訂正のお願い

2024. 10 株式会社自研センター

*No.J-803 ニッサン リーフ (ZE1系) 2018年1月について、下記の通り訂正いたします。

P.26 B125

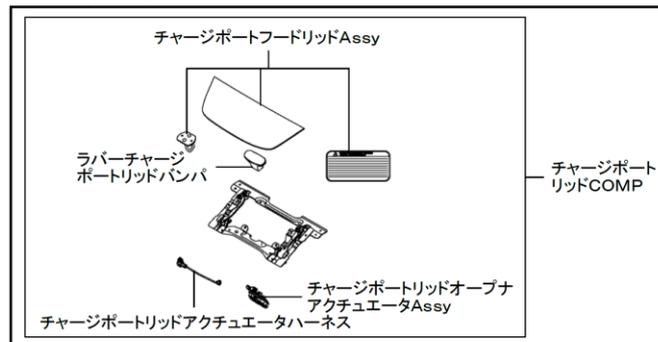
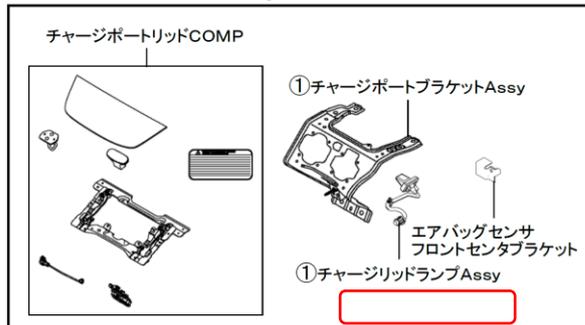
指数の割増数値、含む作業に変更がありましたので、該当ページを差替え願います。

〇〇〇〇 訂正・追加、 追加

0. 40増	取外し状態
	—
	(含)作業および部品
	・エアバッグセンサフロントセンタブラケット脱着 ・両側コンデンサシール脱着
	・チャージポートリッドCOMP脱着

0. 40増	取外し状態
	—
	(含)作業および部品
	・エアバッグセンサフロントセンタブラケット脱着 ・両側コンデンサシール脱着
	・チャージポートリッドCOMP ・チャージリッドランプAssy
